# 新竹縣政府工程查核代表照片表

工程名稱：新豐鄉茄苳溪災害復建工程

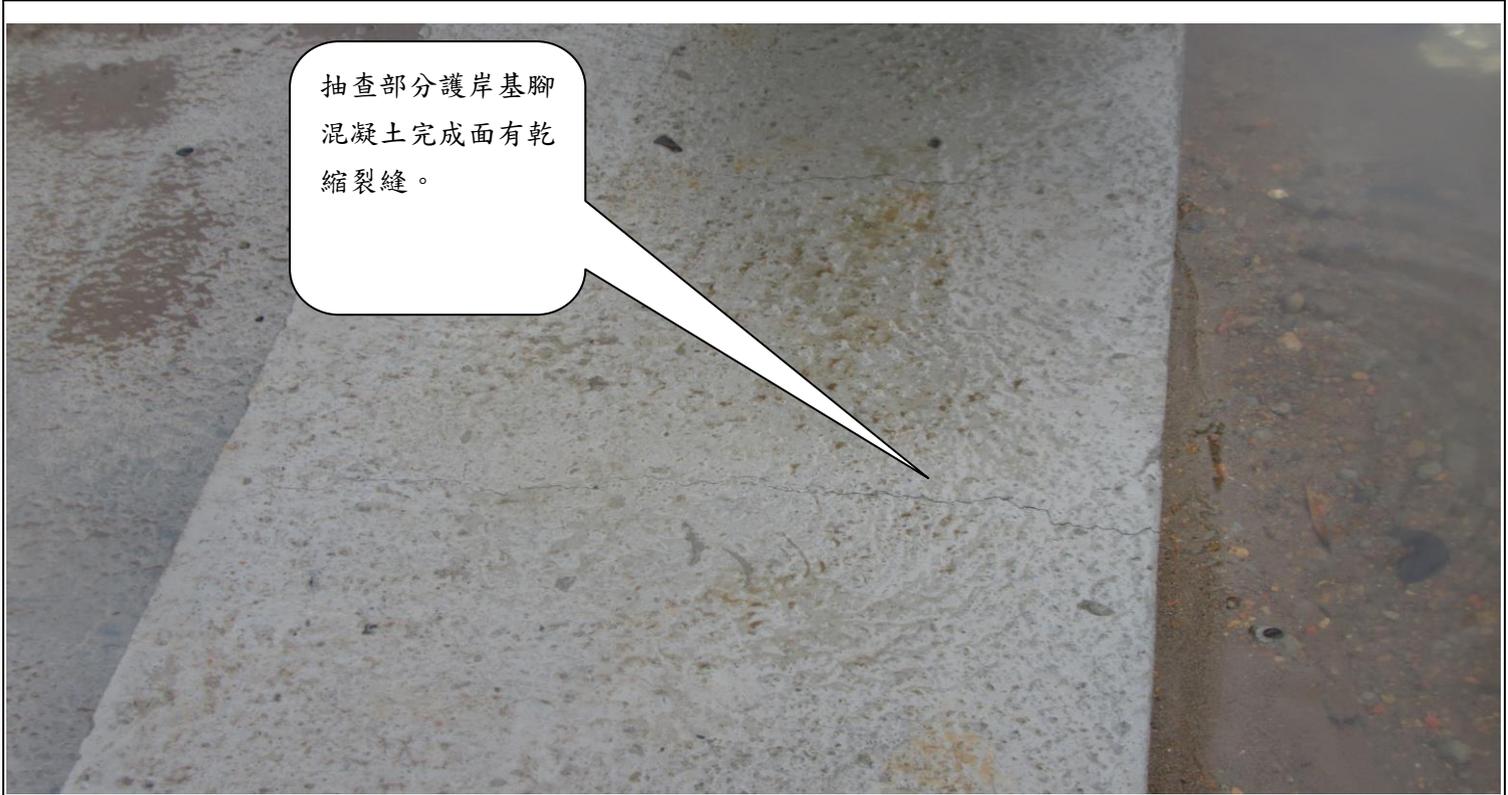
抽查部分護岸基腳  
混凝土完成面有乾  
縮裂縫。

抽查部分護岸基腳混凝土完成面有乾縮裂縫。

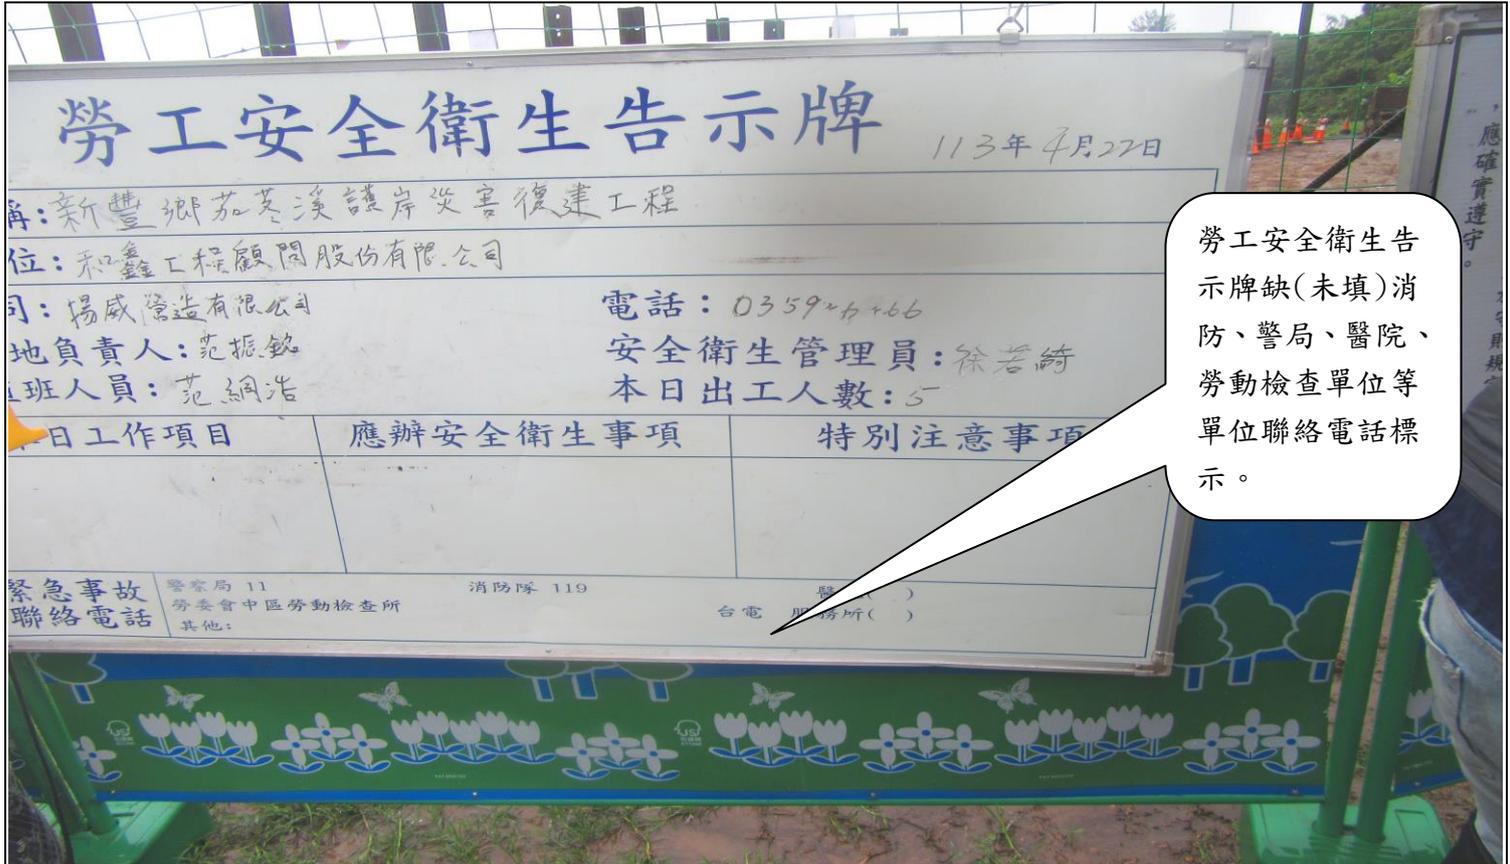
工程告示牌經費來源未予填列，應補填列；

另工程告示牌施工期間已展延，未更新完工日期。
